Keuringsverslag van een elektrische laagspanning- en zeer lage spanningsinstallatie

NIET CONFORM

Datum keuring: 03/07/2026

Straatnaam: Cornelius Sneyssenslaan
Huisnummer: 117
Busnummer:
Postcode: 9820
Gemeente: Merelbeke-Melle
Land: België

Afbeelding schakel- en verdeelbord:

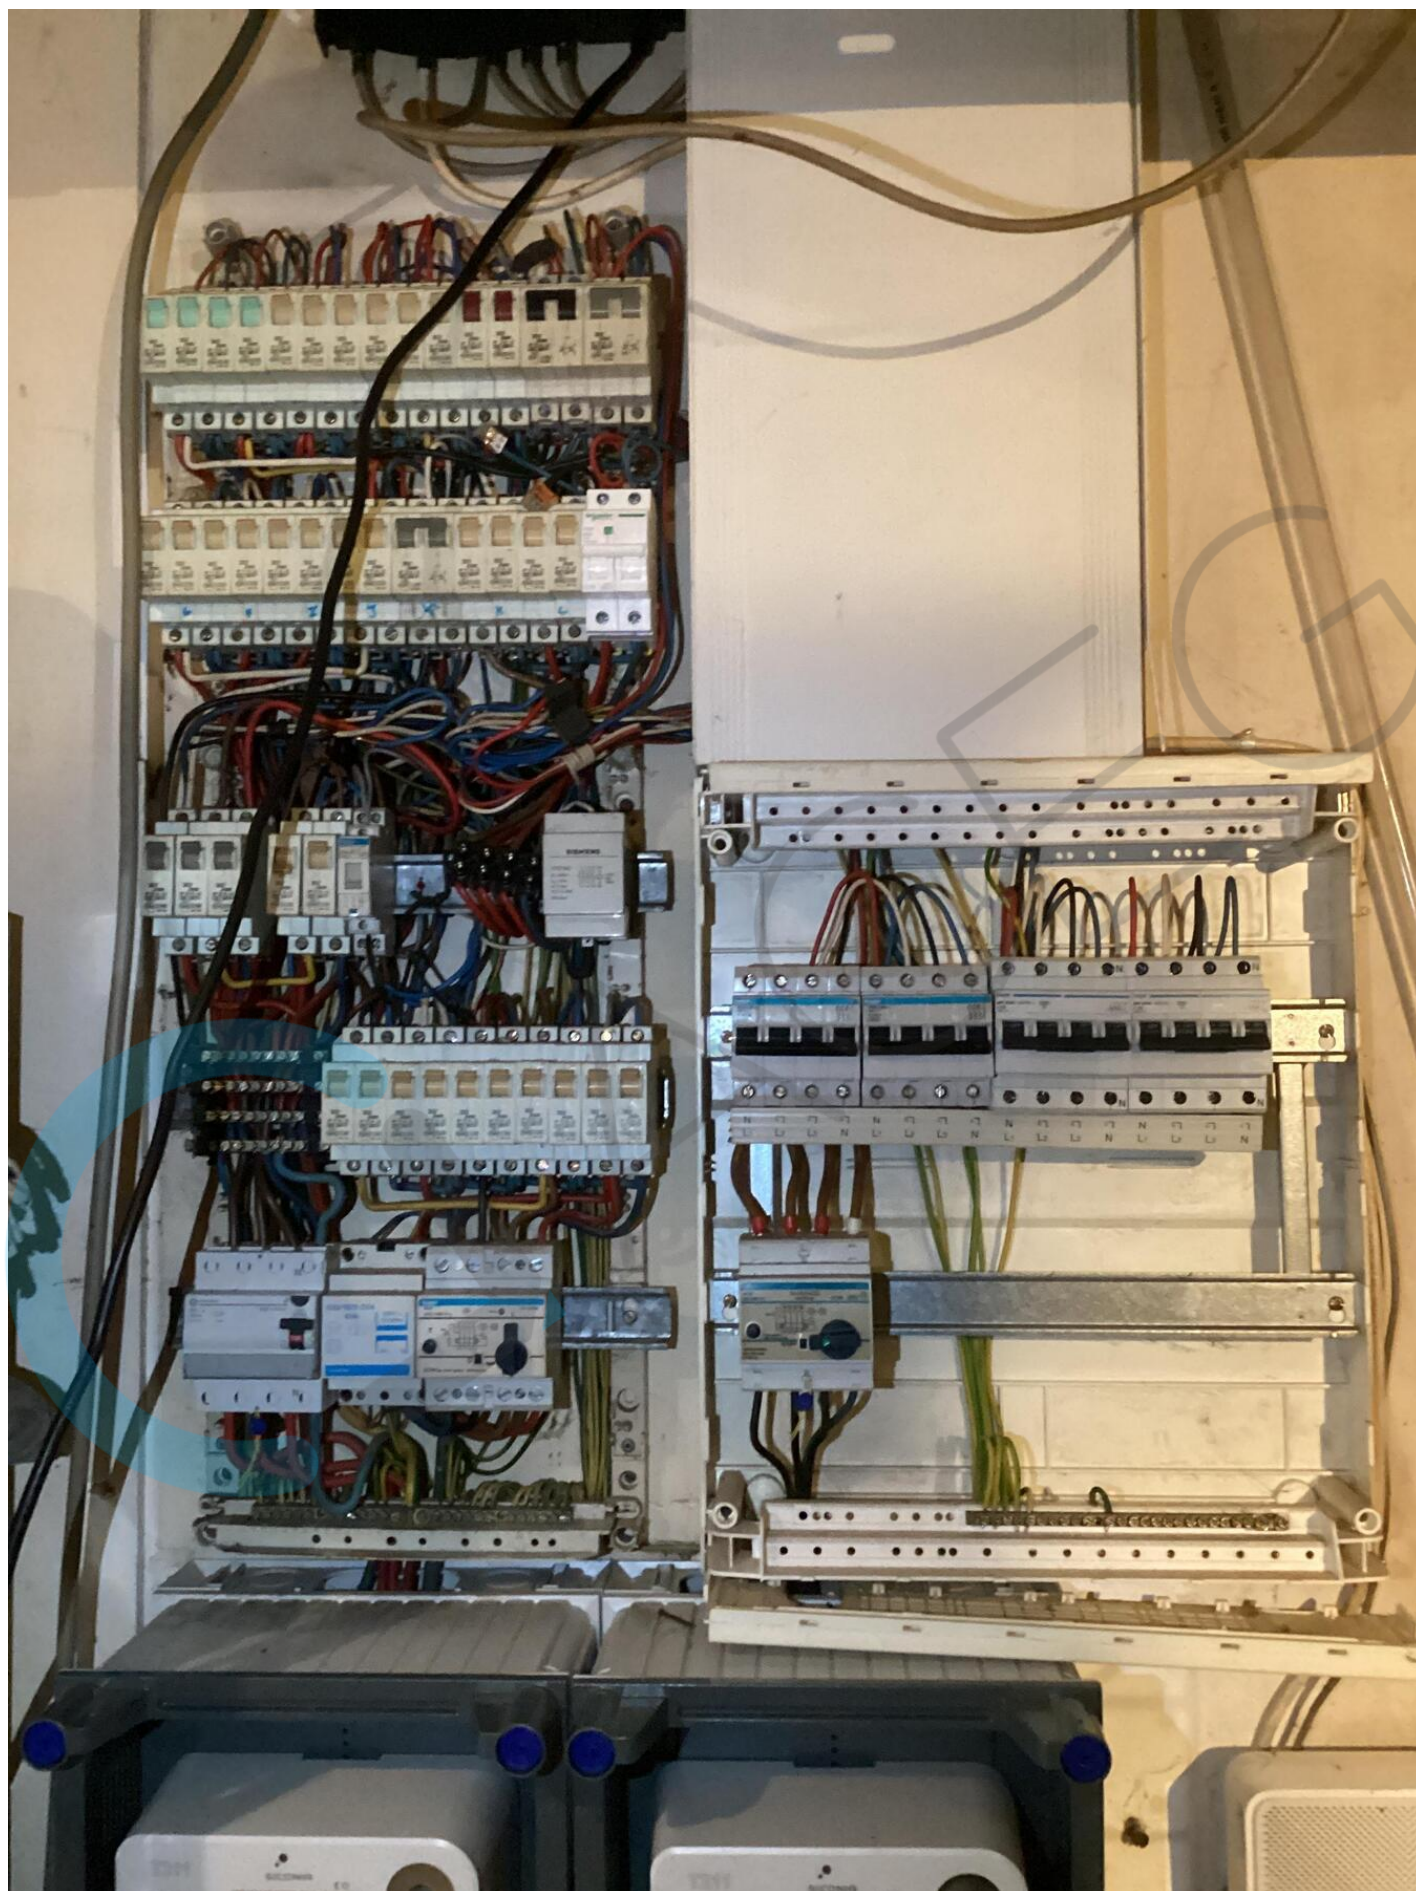
- I1.01 Eéndraadschema van de installatie is niet aanwezig. (Boek 1 Afdeling 2.12 - 2.13 en 3.1.2)
- I1.03 Situatieschema van de installatie is niet aanwezig. (Boek 1 Afdeling 2.12 - 2.13 en 3.1.2)

- I5.10 De genaakbare, naakte onder spanning staande delen zijn onvoldoende afgeschermd. (Boek 1 Afdeling 5.1.4. en 4.2.2.3.)
- I5.14 De nominale spanning dient duidelijk vermeld te worden op een oordeelkundig gekozen plaats. (Boek 1 Onderafdeling 3.1.3.3.)

- I6.06 De differentieelstroombeschermingsinrichtingen die worden geplaatst in huishoudelijke installaties zijn ten minste van het type A. Een differentieelstroombeschermingsinrichtingen van het type AC is niet toegelaten. (Boek 1 Onderafdeling 5.3.5.3.)

- N2 Geen inbreuken vastgesteld.
- N22 De elektrische installatie is grondig na te zien en conform te maken volgens de voorschriften van het AREI boek 1.
